Nom : Lionel CRONIMUS  
 Entité : SHS EMEA FBA FRA CS DI  
 Téléphone : 0820 80 75 69  
 Lionel.cronimus@siemens-healthineers.com  
 N/réf. : AX005/22/S  
 Date : 4 Mars 2022

**Lettre de sécurité**  
**AX005/22/S**  
**Systèmes ARTIS utilisant Syngo Application Software VE20**  
 Mise à jour du logiciel des systèmes ARTIS de la version logicielle VE20 à la version logicielle VE21

Figure 1 : Arceau en position de singularité

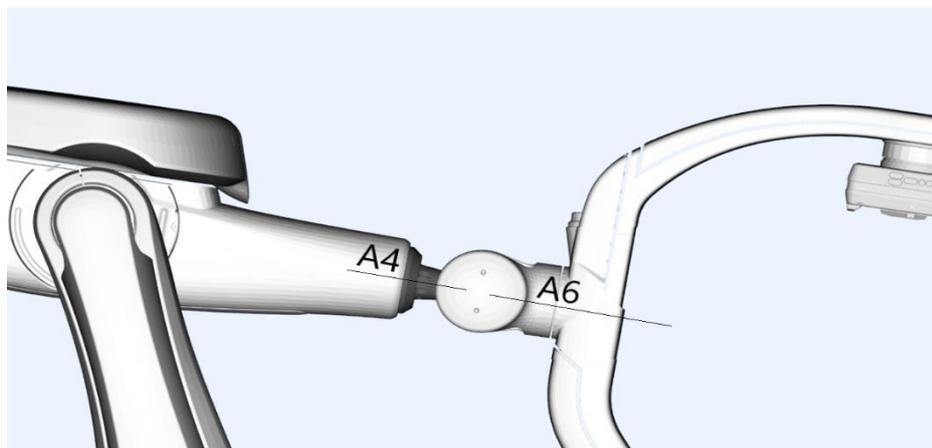
Dans des positions spéciales, cliniquement atypiques du système ARTIS pheno (voir figure 1), le robot peut se déplacer dans une position dite de singularité, dans laquelle le mouvement peut être arrêté et bloqué.

Si ce problème survient, tous les mouvements du statif sont bloqués et ne peuvent être réactivés que par un technicien de maintenance sur le site.

Un problème de logiciel est la raison du blocage du mouvement du statif.

Veuillez par conséquent envisager la nécessité d'établir des procédures d'urgence pour gérer ces situations liées à la défaillance de votre système ARTIS conformément au Manuel d'utilisation.

Le logiciel sera mis à jour.
